新たな総合福祉センターの 機能・設備に関する検討会

報告書

令和5年11月

新たな総合福祉センターの機能・設備に関する検討会
(調布市行政経営部・福祉健康部)

3 新たな総合福祉センターの図面（案）

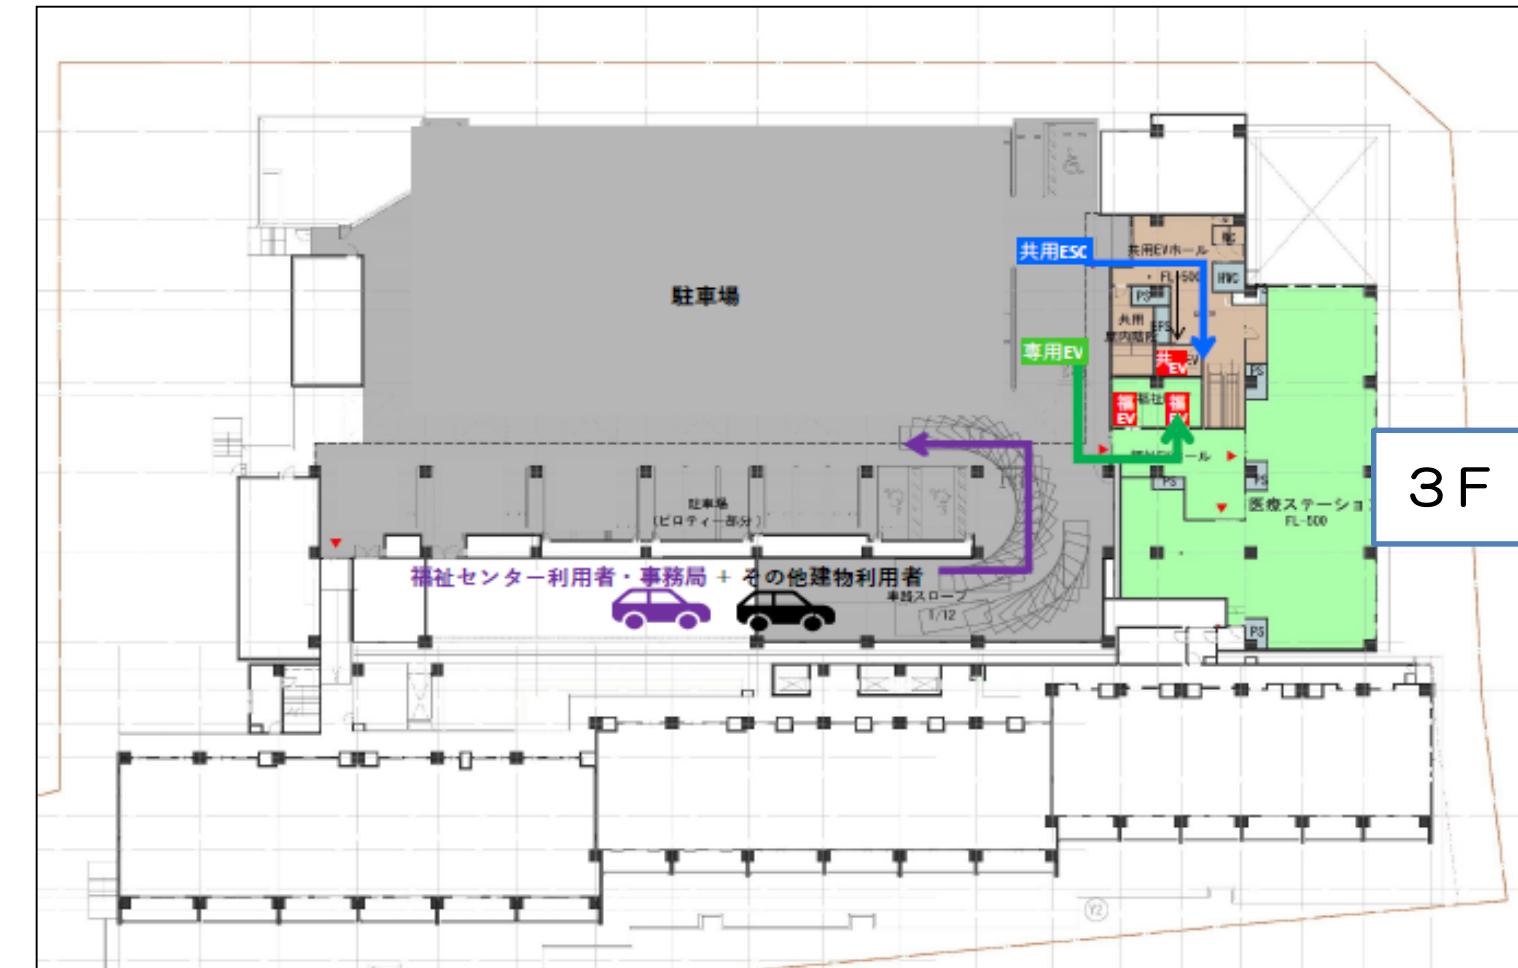
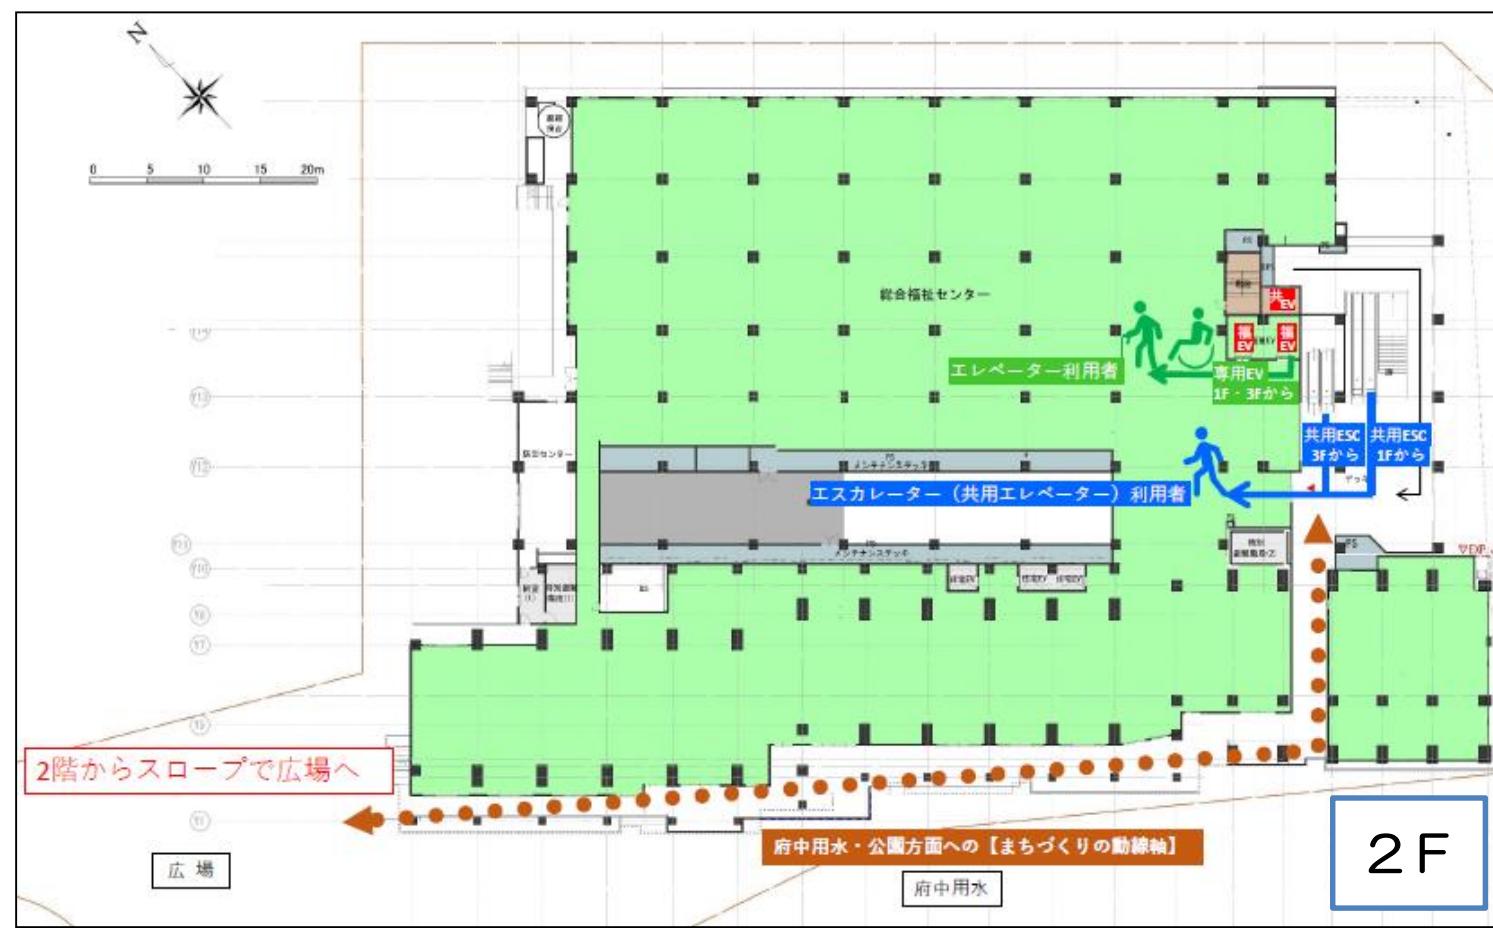
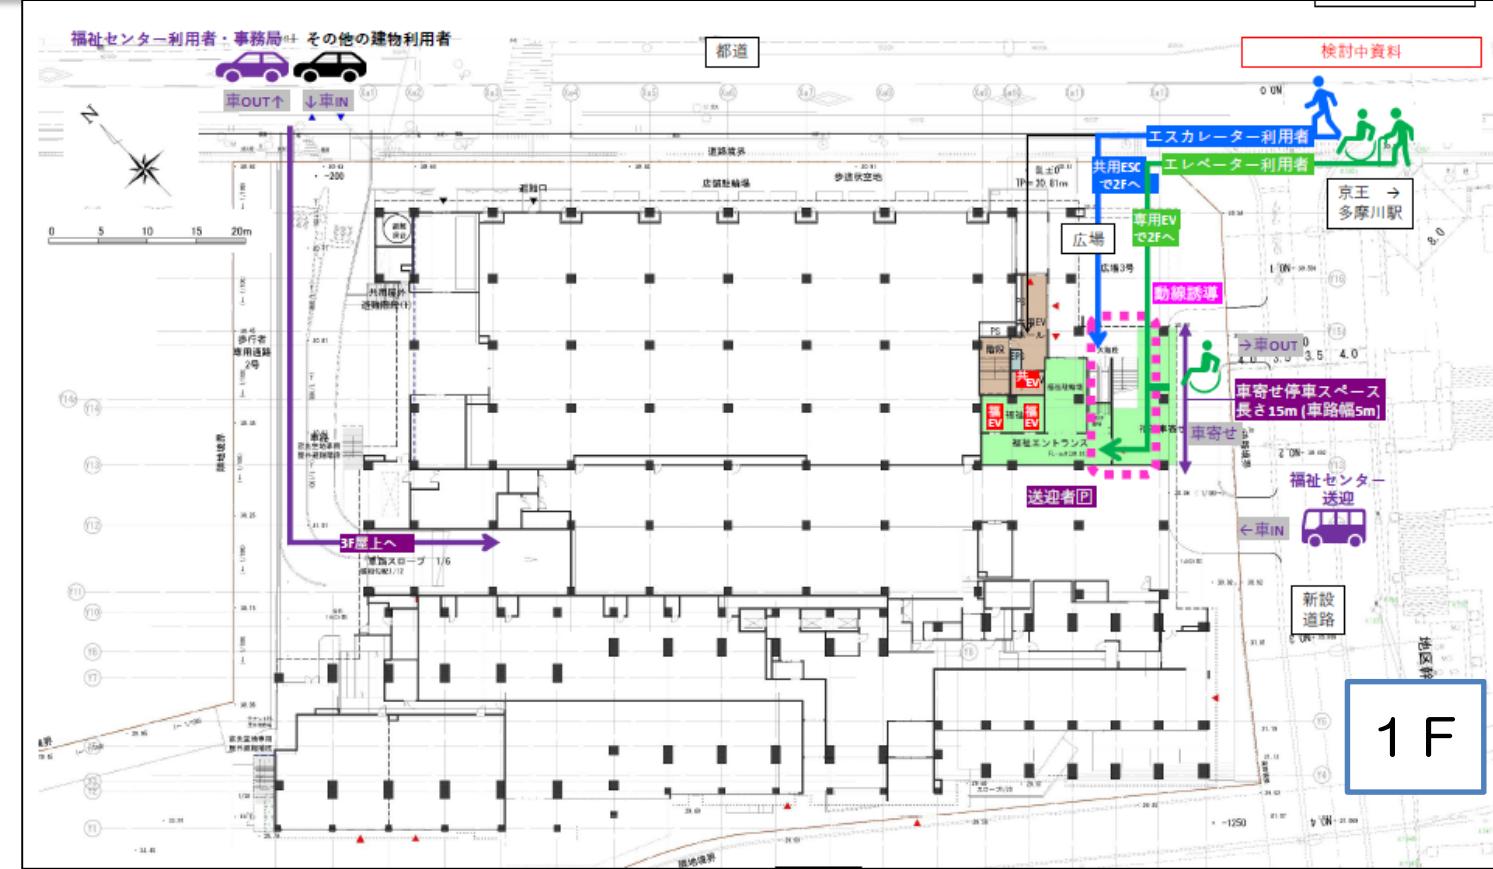
- ゾーニングの検討に当たっては、利用者の意見を優先して話を進めていく必要があると思う。
- 医療ゾーンについて、感染対策に配慮した十分なスペースを検討して欲しい。
- これまで別のフロアにあった機能がひとつの平面になるので、プライバシーへの配慮と、活動状況が見えるような接点の両面があると良いと思う。
- 活動に使用する備品の移動が大変なので、倉庫の位置をよく考えてほしい。
- 共生社会の充実を推進するのであれば、地域の人が立ち寄れる場所を一番外側の交流できるところに設置したらよいのではないかと思う。
- すべてがワンフロアにまとまっているので、移動しやすいといった良い面があると思う。新しいセンターはワンフロアで非常に便利になると思うので、期待をしている。
- 市役所のように、総合受付に白杖を持った人が立つと、案内の人気が来てくださるような合理的配慮がいただければ良い。
- 総合福祉センターに医療ゾーンが入ってくるということで、今の事業とリンクさせて、より使いやすい機能や医師の方々がセンター内で研修会をやっていただけるようなことを期待したい。
- 新しいセンターは、テラスもあって天候や季節に応じて外でも立ち寄れるので、明るい感じで入りやすい印象を持っている。
- 新しいゾーンは広くなっていると思うので、色々な方が使えるように検討していただきながら、地域の方も行ってみようかと思える魅力ある施設づくりをしてほしい。

- 高齢事業だけでなく、障害事業でも介護ベッドが必要な場合がある。介護ベッド付きトイレを数箇所に配置できるのか。
- 避難経路について、高齢ゾーンにもスロープが必要なのではないか。
- 重度心身障害児を持つ方は、車の後部にリフトが付いているので、駐車場に前後のスペースが必要。
- 利用者からすれば、段差があると使いづらいと思うので、フラットな状況にしてほしい。
